HENVENDELSER MODTAGET I HØRINGSPERIODEN

FORSLAG TIL LOKALPLAN VIBENSHUS RUNDDEL VEST MED TILHØRENDE FORSLAG TIL KOMMUNEPLANTILLÆG

Offentlig høringsperiode fra den 16. maj til den 16. august 2019.

Kortudsnit for lokalplanområdet:

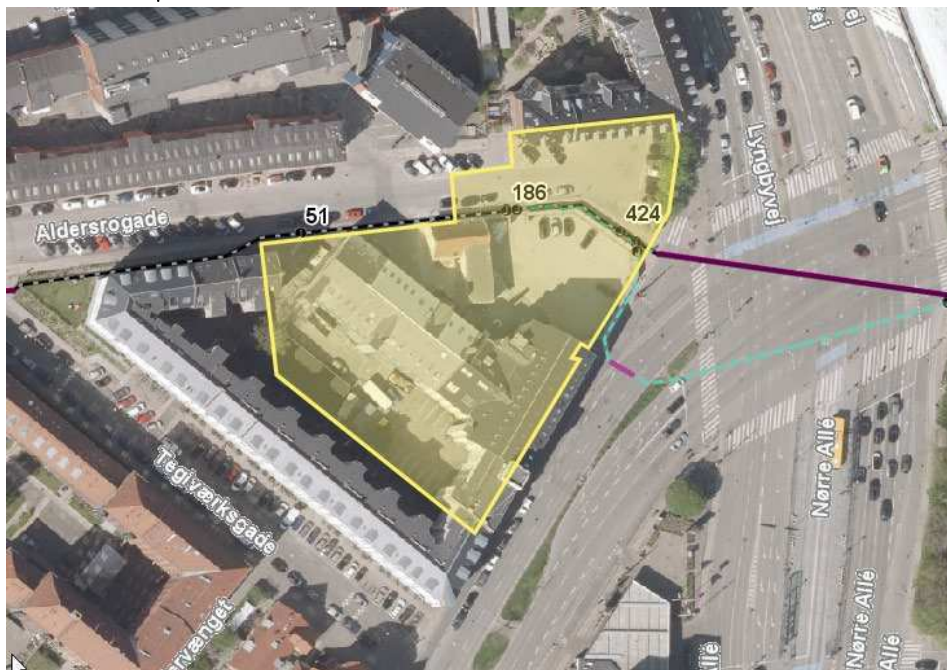
Eltransmission ejer og driver et 132 kV elkabelanlæg, som er placeret i den sydlige side af Al-dersrogade og delvis inde på den ene af de matrikler som lokalplanforslaget vedrører. Hvor kabelanlægget er placeret i vejareal er kablet beliggende som gæst i forhold til vejformål. Hvor kabelanlægget er placeret på privat matrikel er kablet placeret uden tinglyst deklaration. Kablet forbinder hovedtransformerstationerne på Bellahøj med Svanemølle Koblingsstation beliggende i Nyborggade, København Ø.. Jordkablet er på nedenstående kortudsnit vist med sort stiplede linje. Hvor kablet ligger i kabelblok fremgår det med violet farve. Planområdet er vist med gul farve.

Kortudsnit for det omlagte kabel:

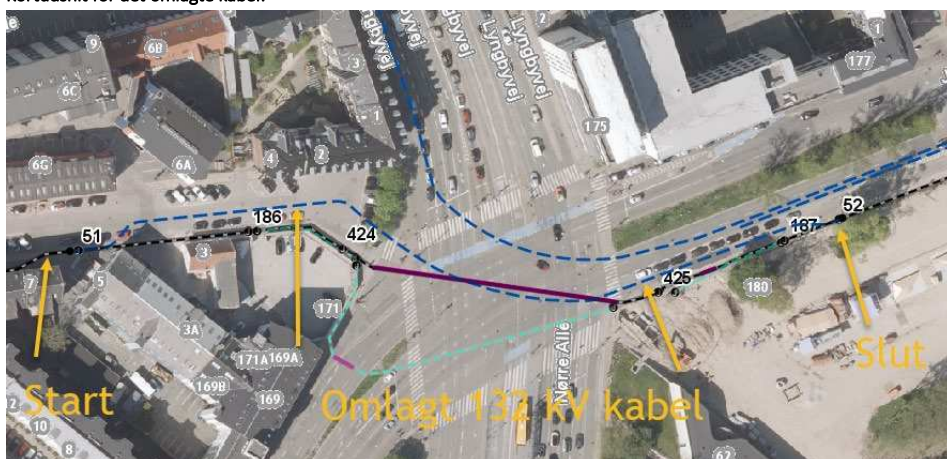
Foranlediget af det forestående byggeri har Energinet påbegyndt omlægning af kabelanlægget således at det ikke vil være placeret på de matrikler der omfatter de områder, i hvilke der i henhold til lokalplanforslaget gives mulighed for opførelse af nyt byggeri.

Kabelanlægget omlægges således at det omlagte kabel placeres fra det nuværende kables placering udfor Aldersrogade 7 og herfra føres det ud i vejarealet for Aldersrogade og frem til det nuværende kables placering ved Jagtvej 182 – vist på nedenstående kortudsnit.

Energinet vil anmode om at der i den nærmere planlægning af anlægsarbejder for byggeriet af de kommende bygninger vil blive taget **hensyn til kabelanlæggets tilstedeværelse** nær byggefelterne, herunder arbejder i vejareal - både i og udenfor det område der er afgrænset af lokalplanområdet, som inddrages til evt. byggegrube, spunsning, placering af jordankre eller lignende, og som udfordrer kablets fortsatte drift og tilstedeværelse.
